Re: MGR2308 TO CASE 3981喷漆治具优化

MGR2308 3981喷漆治具P1试产问题

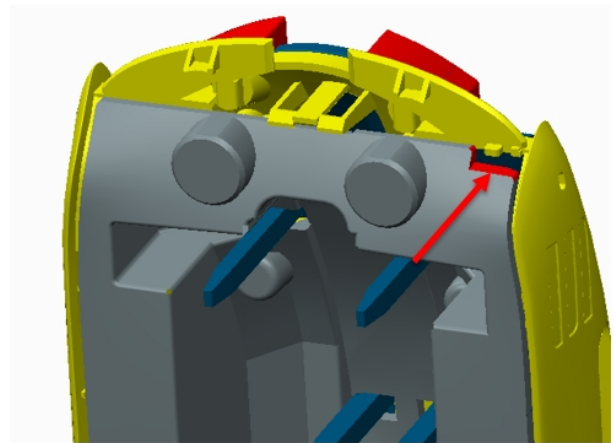
1. 前端2孔喷油飞漆, 组装有干涉, 修改治具全部遮盖

2. 试产中组装有30%左右压断现象, 现产品骨位有改模加胶, 治具上也请评估优化加大避空

3981治具模请知悉厂依附件3D要求改模,要求在8/2前完成并于8/3交1000SET进货.谢谢!

主题: MGR2308 TO CASE 3981喷漆治具优化

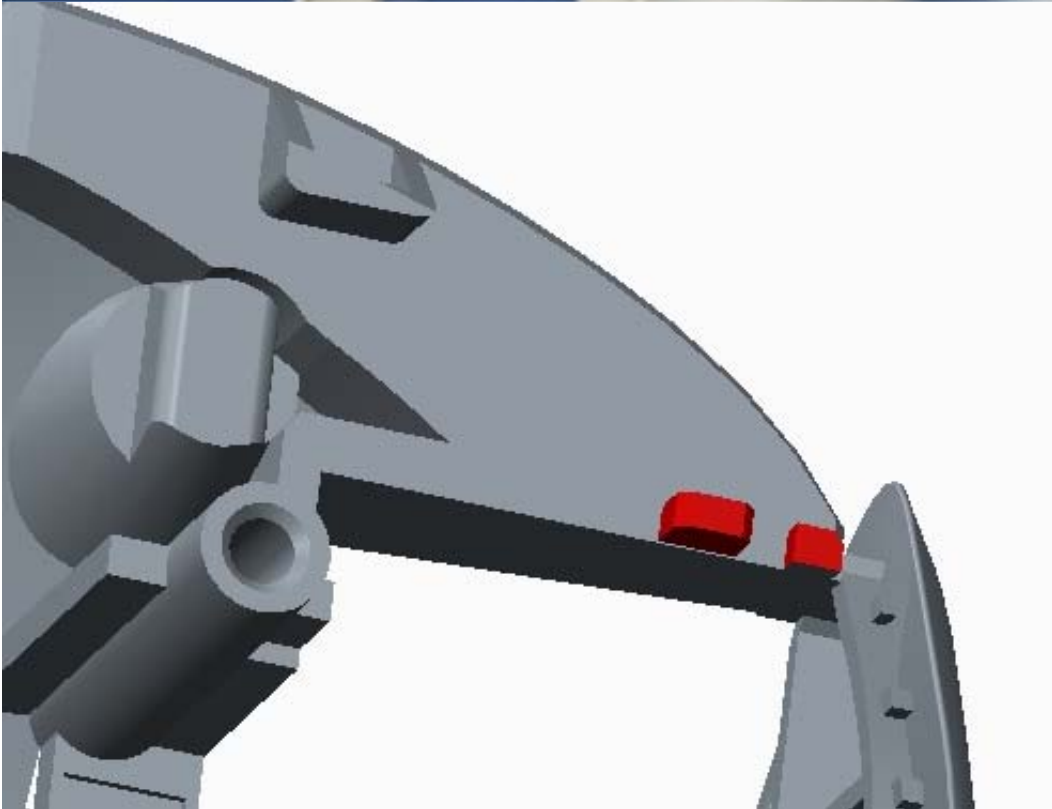
3981喷漆下治具在试产中组装有30%左右压断现象,现产品骨位有改模加胶,治具上也请评估
